**o g g e t t o : VERIFICA DI ASSOGGETTABILITA' ALLA VAS AMBITO AT3S2 -VERBALE  
CONFERENZA DEL 03/02/2015 E DEL 16/03/2015**

**Oggetto: Conferenza di Valutazione relativa all'assoggettabilità alla VAS della proposta di Piano Attuativo per l'ambito di trasformazione AT3/Sub2 di Via Marzabotto/Via Reali - Comune di Paderno Dugnano Proponente: Immobiliare San Marco 5 S.p.A.**

Oggetto: verifica di assoggettabilità a VAS della proposta di piano attuativo per l'ambito di trasformazione 3 sub 2 di via Marzabotto / via Reali in comune di Paderno Dugnano - parere.

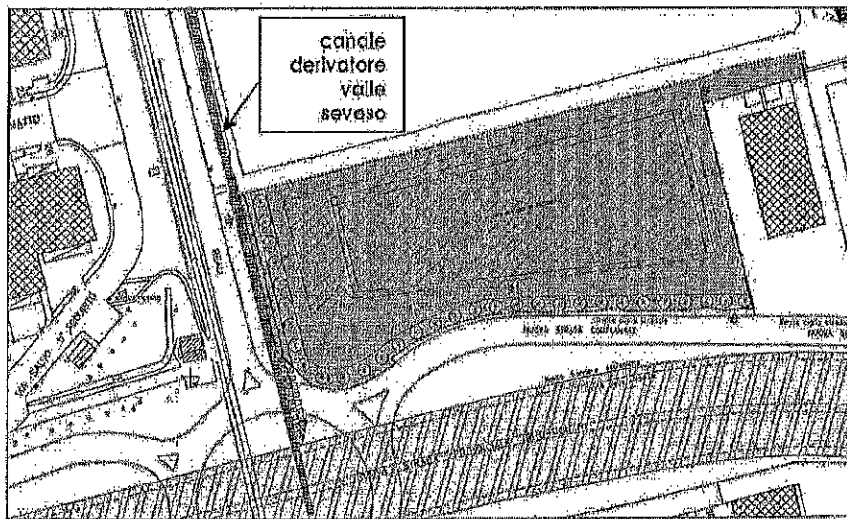
L'area individuata dal piano attuativo in oggetto non è interessata direttamente da canali facenti parte della rete idrica in capo al Consorzio Est Ticino Villorèsi, tuttavia in adiacenza a detta area si segnala la presenza del canale derivatore secondario "valle seveso", individuato con colore blu nell'immagine sotto rappresentata.

Il regolamento fissa le fasce di rispetto sui corsi d'acqua consortili elencati nell'allegato B al regolamento stesso e, sul canale in argomento, la fascia di rispetto è stabilita in metri 6 da calcolarsi dal ciglio superiore della riva incisa o dal piede esterno dell'argine.

Le fasce di rispetto hanno valenza sia nel soprasuolo che nel sottosuolo dove vige il divieto assoluto di edificazione, compresa la realizzazione di recinzioni.
